Beschlussvorlage

MV/12/22/237

VE- Plan Nr. 7 Tarres Resort- NSG Tarnewitzer Huk hier: Ausführung der Einfriedung zum NSG

**VE-Plan Nr. 7 „Tarres Resort“, Abgrenzung Strandzuwegung zum Gebiet
gemeinschaftlicher Bedeutung
Belange des Küstenschutzes**

Schnitt -Palisade-

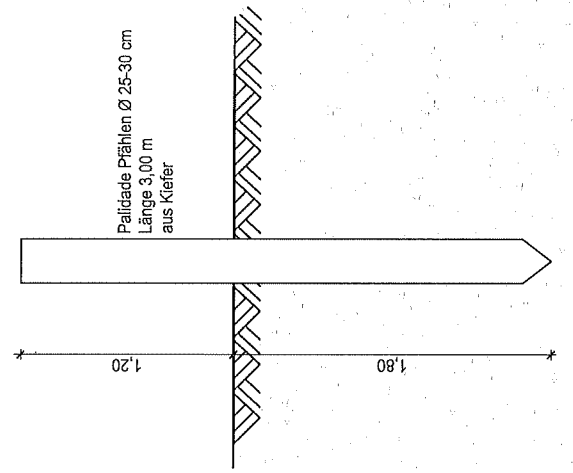
Im vorliegenden Fall ist laut der Planungsunterlagen im Bereich der Düne mit einer Rammung von ca. 100 Einzelpfählen bei einem Achsabstand der Pfähle von 0,6 m auszugehen. Da die Höhe des Pfahl- und Geflechtzaunes in diesem Bereich lediglich 0,6 m ü. GOK betragen soll, ist für die Anlage von einer rein symbolischen Absperrwirkung verbunden mit einer Leiteinrichtung der Wegeführung auszugehen.

Vor dem Hintergrund der Lage des Standorts in der Düne sowie der Zweckbestimmung zur Abgrenzung der Wegebeziehung ist der Abstand zwischen den Pfählen zu vergrößern, um die baulichen Elemente in der Düne zu reduzieren. Hinsichtlich der Konstruktion sollte von einem Mindestabstand der Pfähle von 1 m ausgegangen werden. Ferner sollte bedacht sein, dass bei der Wahl eines engen Knotengeflechtes bereits von einer gewissen sandfangenden Wirkung des Pfahl- und Geflechtzaunes ausgegangen werden kann. Bei den zu erwartenden dominierenden Westwinden wäre somit ggf. mit einer grundsätzlichen Akkumulation von Sand im Bereich des Überweges und einem Windkolk auf der Leeseite des Zaunes zu rechnen.

Im Bereich des Strandes ist eine geschlossene Palisadenreihe aus Sicht des Küstenschutzes abzulehnen, da durch eine ebensolche unzulässig in die Küstendynamik eingegriffen wird. Darüber hinaus ist anzumerken, dass es sich bei der Palisadenreihe um einen festen Einbau am Strand und in der Nähe von Landesküstenschutzanlagen handelt, für den aus Sicht des Küstenschutzes keine Zulässigkeitsvoraussetzungen vorliegen. Die angestrebte Zweckbestimmung einer Abgrenzung zum anliegenden Gebiet gemeinschaftlicher Bedeutung (GGB) kann mit alternativen Konstruktionen, die wesentlich geringere Einbauten im Strandbereich erfordern, in gleicher Weise erreicht

Für die geplante, sich sukzessiv öffnende Palisadenreihe seeseits der Küstenlinie gelten dabei grundsätzlich die gleichen Aussagen, wie sie bereits für den Strand gemacht wurden. Die Wirkung der geplanten Konstruktion mit Pfahlabständen zwischen 0,15 m bis 0,40 m wäre hier mit der einer einreihig offenen Pfahlbuhne zu vergleichen, wenn diese auch lokal begrenzt wäre. Demnach sollte auch für den Flachwasserbereich ab der Küstenlinie von einem Mindestabstand für erforderliche Pfahleinbauten für eine Abgrenzung zum anliegenden GGB von 1 m ausgegangen werden. Bei Einhaltung des vorbenannten Mindestabstands der Pfahleinbauten ist die geplante Länge der Abgrenzung (ca. 40 m) aus Sicht des Küstenschutzes unbedenklich.

Vor allem mit Hinblick auf den Einfluss der Küstendynamik ist der Abstand der Pfähle im Strand- und Vorstrandbereich merklich zu vergrößern und damit die Anzahl der zu verbauenden Pfähle zu reduzieren. Eine geschlossene Bauweise ist als nicht zulässig anzusehen.

Das Vorhaben ist mit den Belangen des Küstenschutzes vereinbar, wenn der geforderte Pfahlabstand von einem Meter eingehalten wird. Die Funktionalität des Zauns kann durch eine geeignete Höhe und Füllung der Zwischenräume sichergestellt werden. In diesem Zusammenhang wurde darauf hingewiesen, dass insbesondere im Strand-/Schorrenbereich dauerhaft eine Unterhaltung der Anlage

Die Teilnehmer*innen einigen sich darauf, für den Zwischenraum eine durchlässige Füllung zu nutzen. Mögliche „transparente Varianten“ für eine wirksame Abgrenzung des Schutzgebietes wurden durch das Planungsbüro Mahnel bereits vorgestellt. Eine diesbezügliche Planungsänderung erfolgt im Detail in Abstimmung mit der Gemeinde Ostseebad Boltenhagen. Hinsichtlich der Unterhaltungslast sollte eine Regelung für mind. 25 Jahre getroffen werden.
